# APTOS MODELO PG Residence

Vistoria de Constatação

Data 18/07/2025

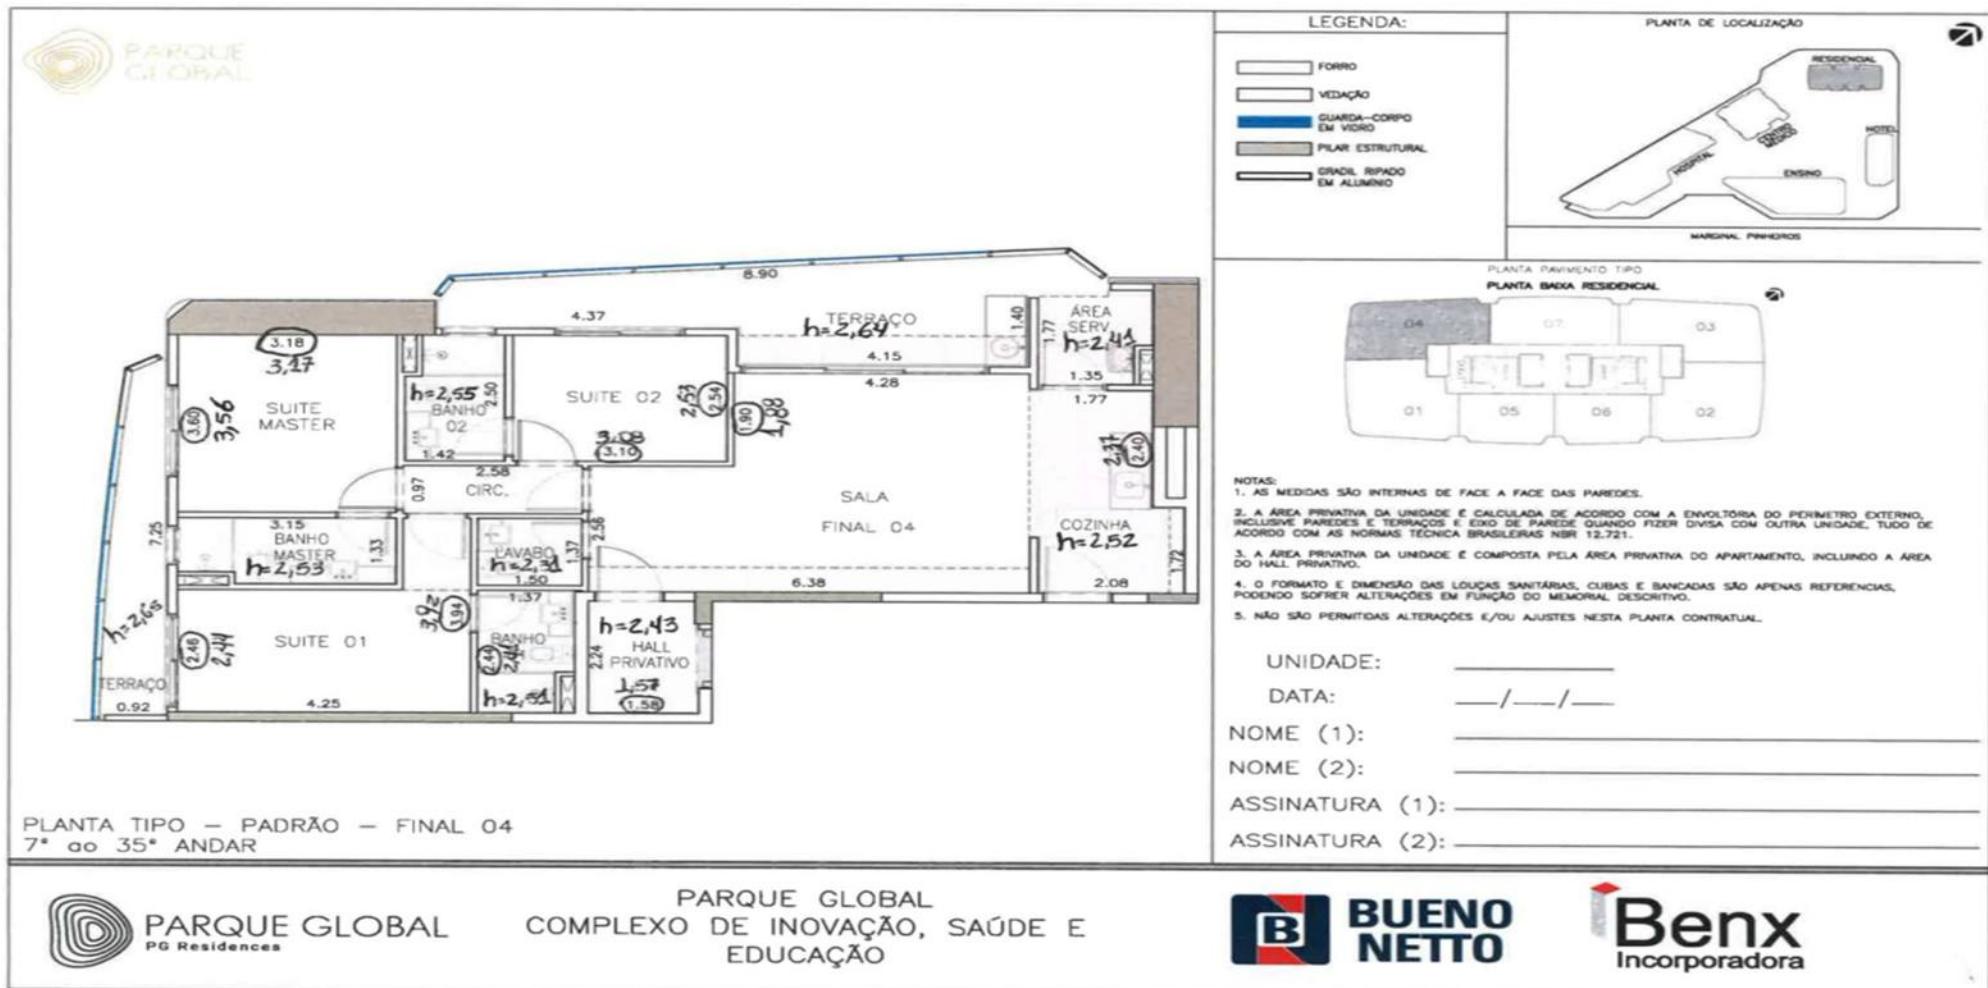
VÃO NA PERSIANA (REGULAR PERSIANA)  
MAÇANETA DO MULTIPONTO FROUXA  
VEDAÇÃO PORTA

## FINAL 4 – Banho Master

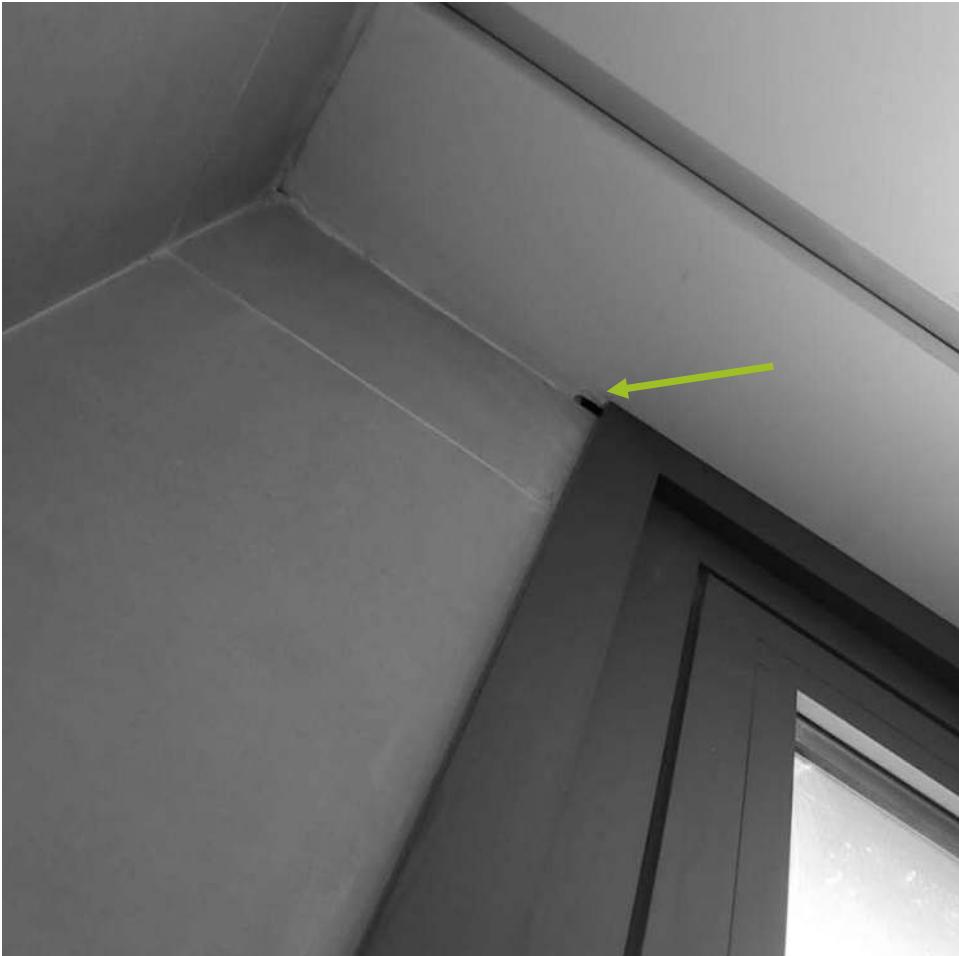
Acabamento de caixilho no encontro de acabamentos.

Danos revestimento cerâmico.

## FINAL 4 – Terraço Social

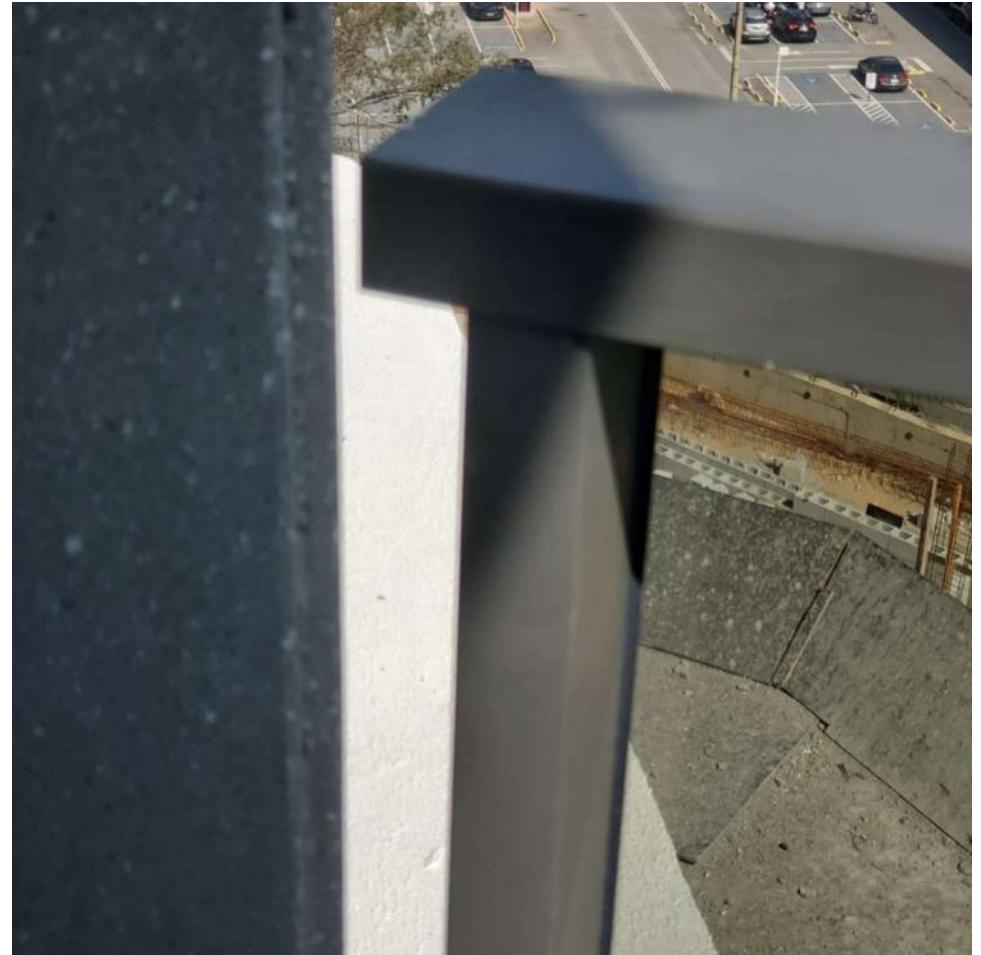
Acabamento de Caixilho.

Textura manchada.

## FINAL 4 – Sala

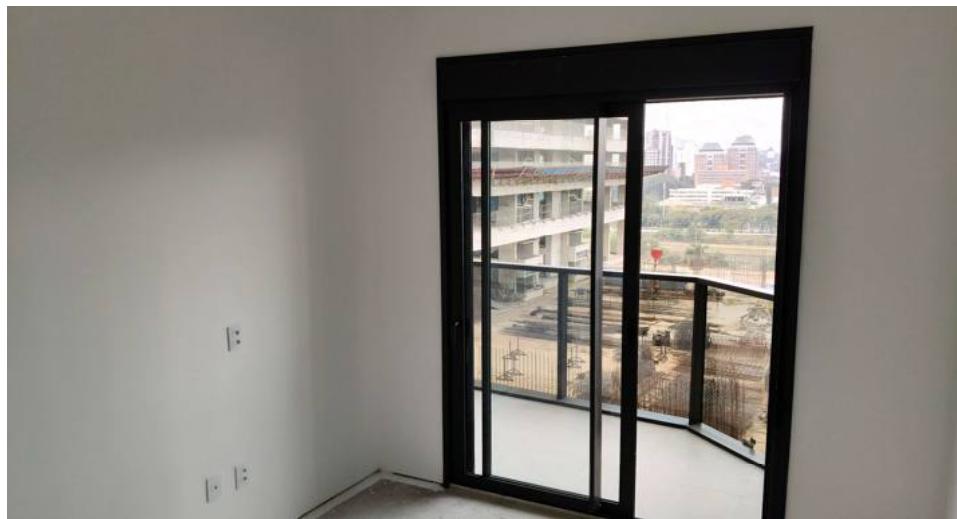
Acabamento Caixilho .

Ausência de acabamento em furo no caixilho.

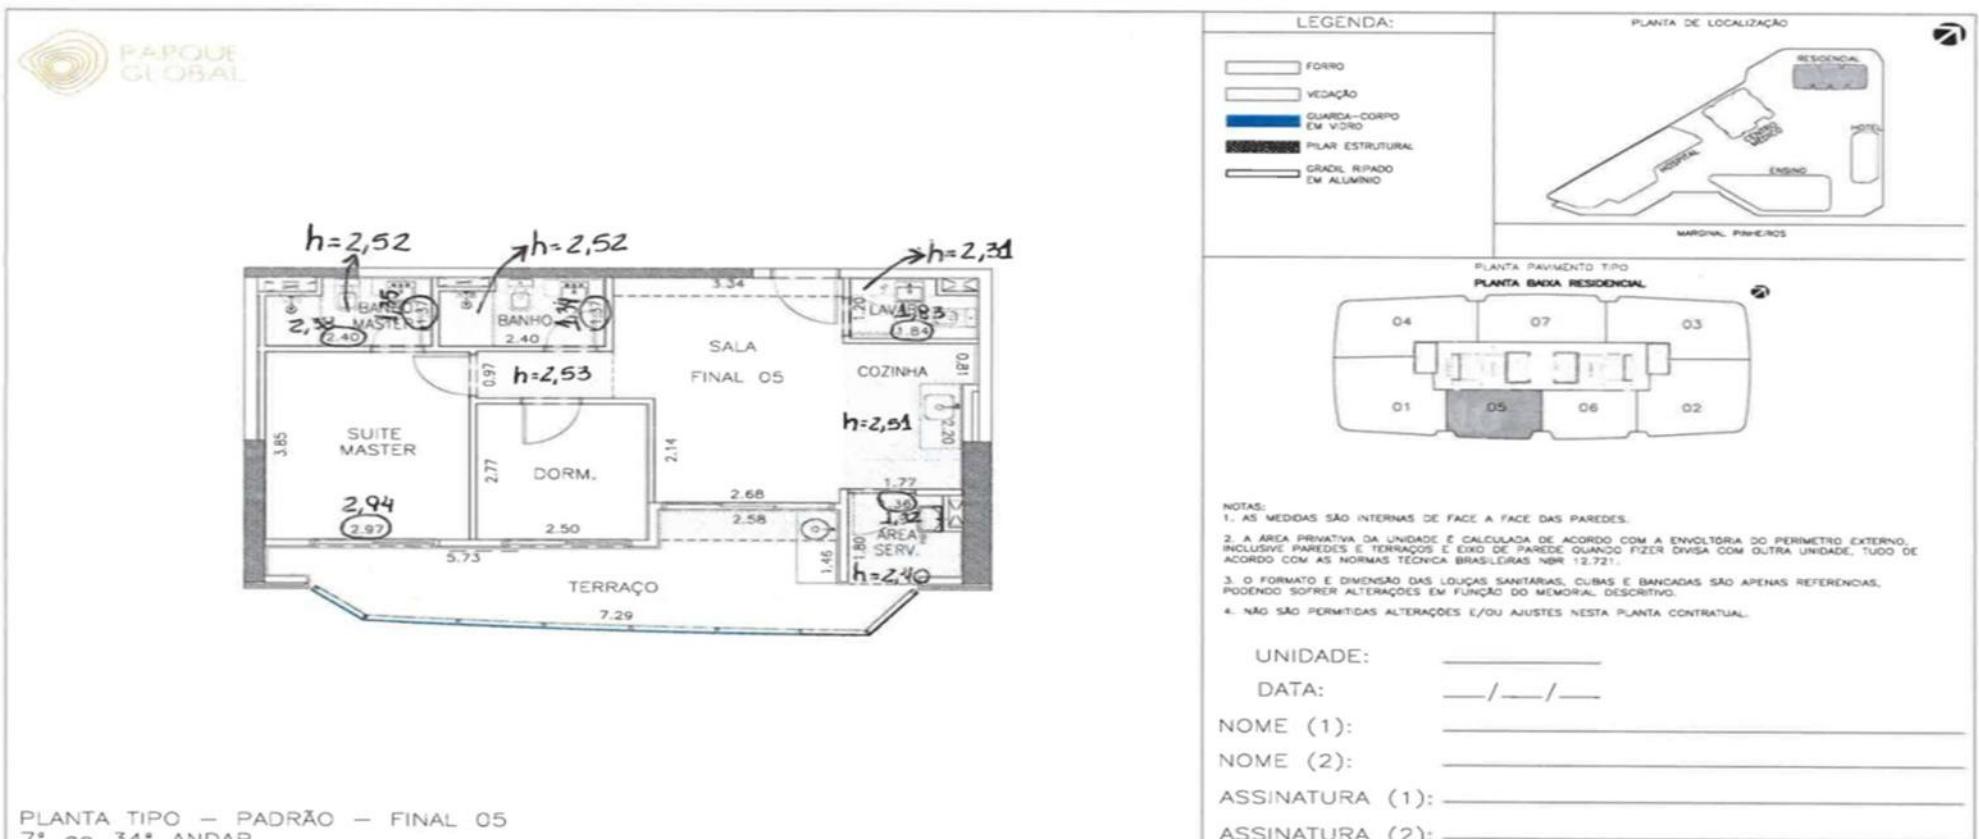
AUSÊNCIA VENTOKIT  
SEM CAIMENTO NO BOXE

## FINAL 5 – Terraço Social

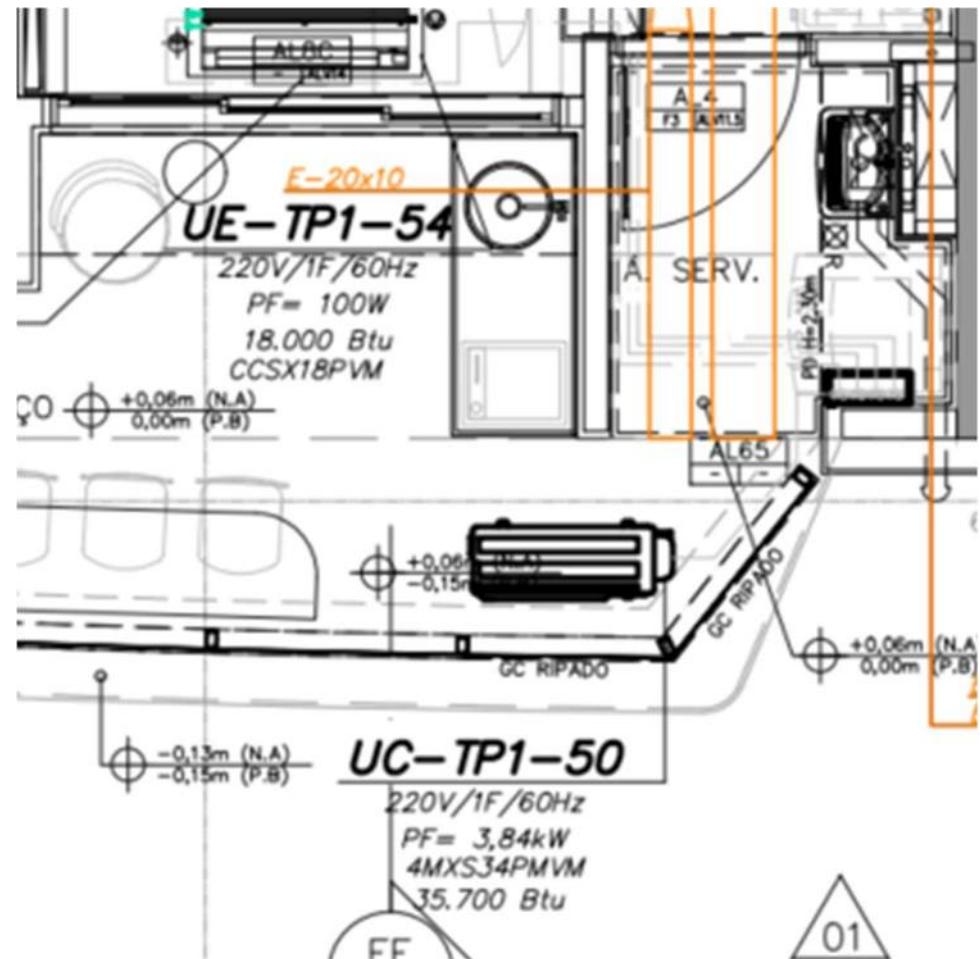
Encontro de acabamentos.

Acabamento de caixilho.

## HALL SOCIAL

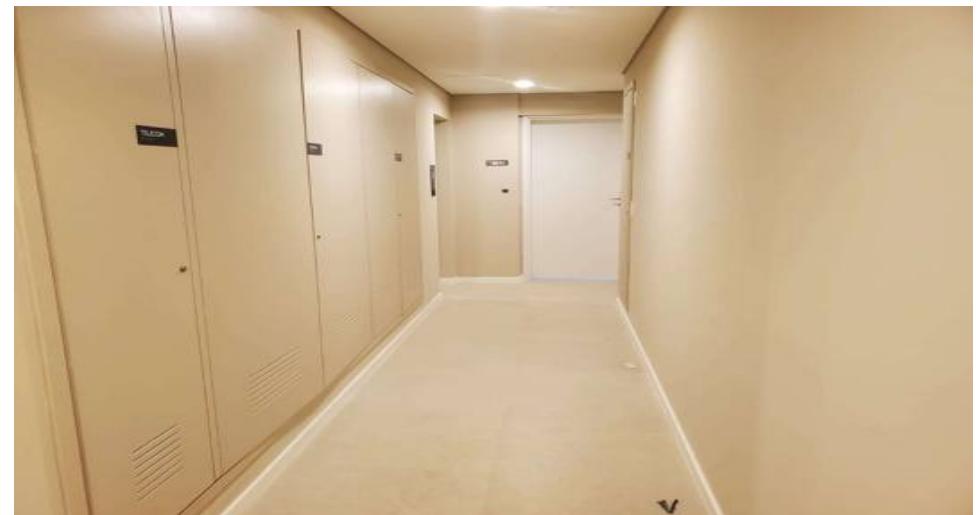
Detalhe encontro de acabamentos.

Detalhe encontro de acabamentos.

## HALL SERVIÇO

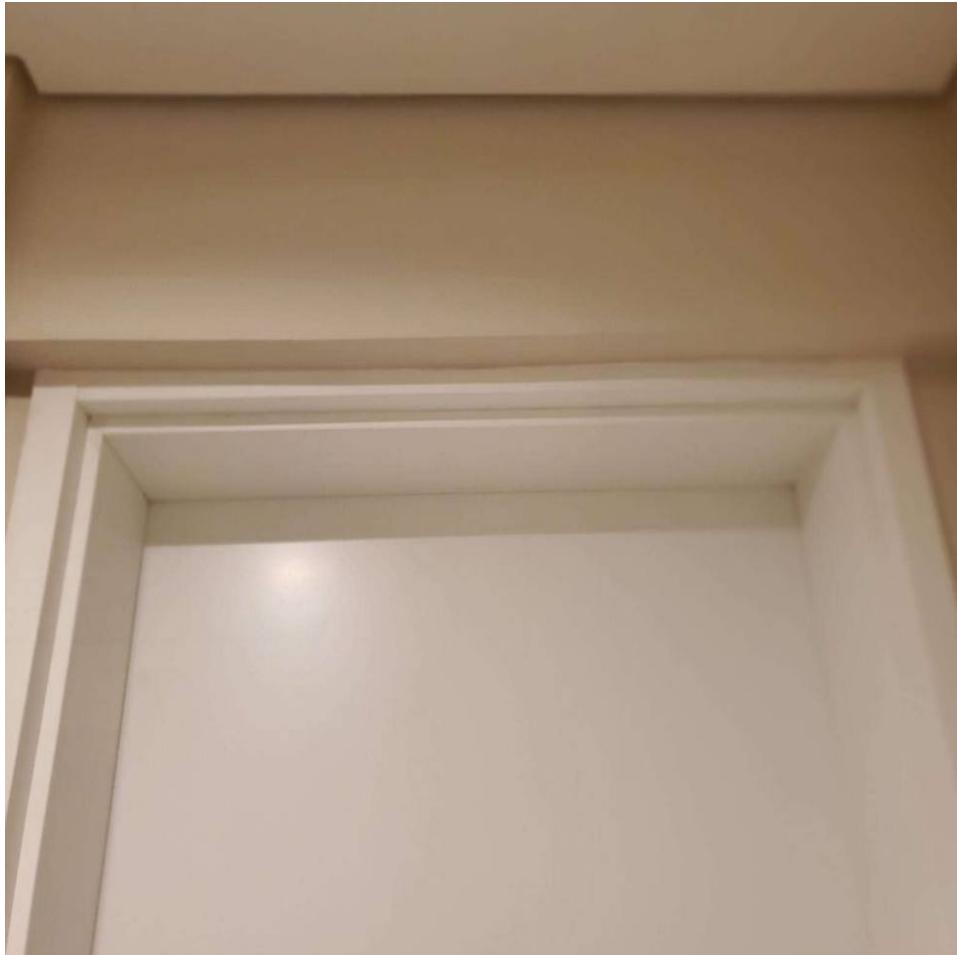
PÉ DIREITO DE 2,40M IN LOCO, PROJETO PREVE 2,30M;  
REVESTIMENTO PORTA ELEVADOR MARMORE COM EMENDA  
DETALHE NO ACABAMENTO BATENTE DAS PORTAS SERVIÇO UNIDADES  
DETALHE DE PINTURA  
DETALHE ACABAMENTO RODAPÉ  
DETALHE ACABAMENTO FORRO  
ACABAMENTO DE ALÇAPÃO INSTALAÇÃO DE DOIS MODELOS  
RALO ESCAMOTEADO ELEVADOR  
AUSÊNCIA DE COMUNICAÇÃO VISUAL PORTA CORTA FOGO  
AUSÊNCIA DE PISO TÁTIL

COMUNICAÇÃO VISUAL DE BOMBEIROS NÃO INSTALADOS

## HALL SERVIÇO

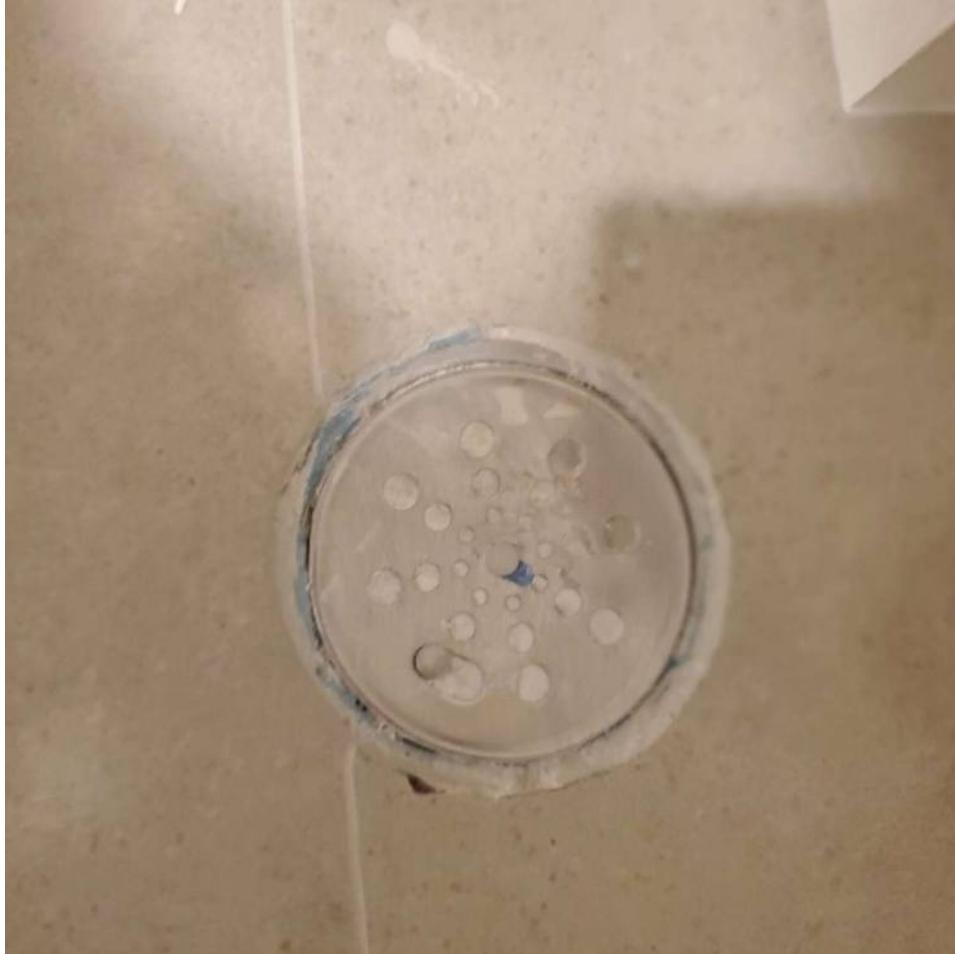
Emenda inferior de batente elevador.

Emenda Superior de batente elevador.
